# MÉMOIRE EN RÉPONSE AUX OBSERVATIONS SOULEVÉES PAR LE PUBLIC LORS DE LA PÉRIODE D'ENQUÊTE PUBLIQUE

CENTRALE SOLAIRE DES CHAUMES

Communes de Montpon-Ménéstérol

**14 Décembre 2023**

Figure 5- Solution de raccordement envisagée par ENEDIS

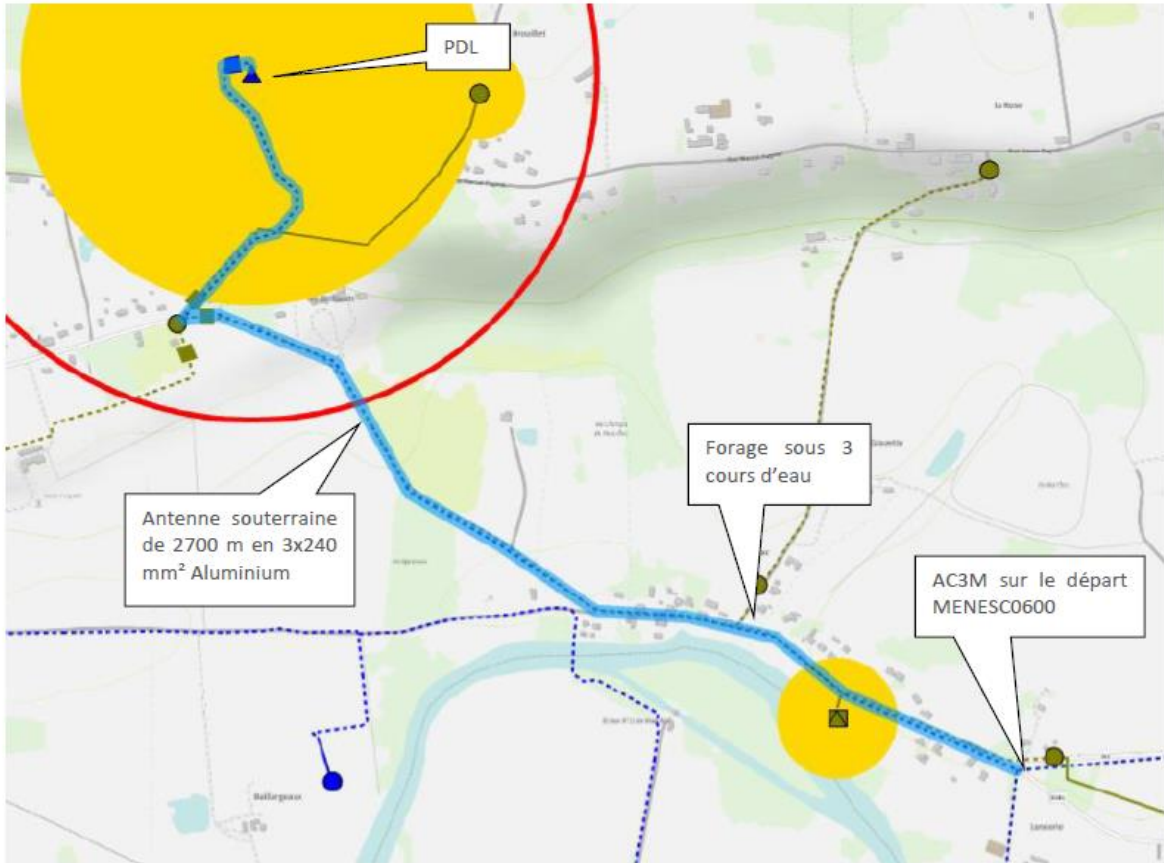
**Dans son avis, la MRAe indique que le raccordement électrique de l'installation photovoltaïque est prévu au niveau du poste source de MENESPLET situé à 4,6km. Elle indique aussi que le raccordement direct vers la ligne haute tension enterrée située à environ 250 mètres. Le tracé du raccordement est-il arrêté définitivement ?**

Il convient de rappeler que la procédure de raccordement électrique comprend plusieurs étapes et que la décision finale est prise par ENEDIS seulement une fois le permis de construire accordé.

Au moment de la réalisation de l'étude d'impact, le raccordement n'est pas connu. Des hypothèses sont donc faites en fonction des postes sources à proximité et de leur capacité d'accueil. Dans le cas du projet des chaumes, le poste source le plus proche est celui de Ménesplet qui est situé à environ 4,6 km du site, c'est donc l'hypothèse principale de raccordement qui a été retenue dans l'étude d'impact. La solution secondaire envisagée est un raccordement en coupure d'artère c'est-à-dire directement sur une ligne haute tension située à environ 250m du site.

Afin de valider ou non ces deux hypothèses mais également connaître le coût du raccordement, Valeco a fait une demande de PRAC (Proposition de raccordement avant complétude du dossier pour le raccordement de l'Installation) auprès d'ENEDIS en janvier 2023.

En mai 2023, ENEDIS a fourni une étude des différentes solutions de raccordement afin de déterminer la solution la plus plausible. Le raccordement avec une ligne directe jusqu'au poste de Menesplet s'est avéré impossible et c'est donc une autre solution qui a été retenue. ENEDIS propose alors un raccordement qui n'implique ni la création d'un départ direct, ni des renforcements sur le réseau HTA existant.

**→ La solution serait de raccorder la centrale photovoltaïque à un départ existant (départ MENESCO600 du poste source de Menesplet) situé à 2 700 mètres du projet en empruntant les voiries (cf. Figure 5).**

Il s'agit là d'une proposition, l'offre de raccordement (ODR) définissant la solution technique de raccordement définitive ne pourra être fournie qu'après l'obtention du permis de construire. Ensuite, puisque la procédure de raccordement est indépendante réglementairement des demandes d'autorisation et de permis de construire du projet, elle fera l'objet d'une demande d'autorisation spécifique par le gestionnaire de réseau.
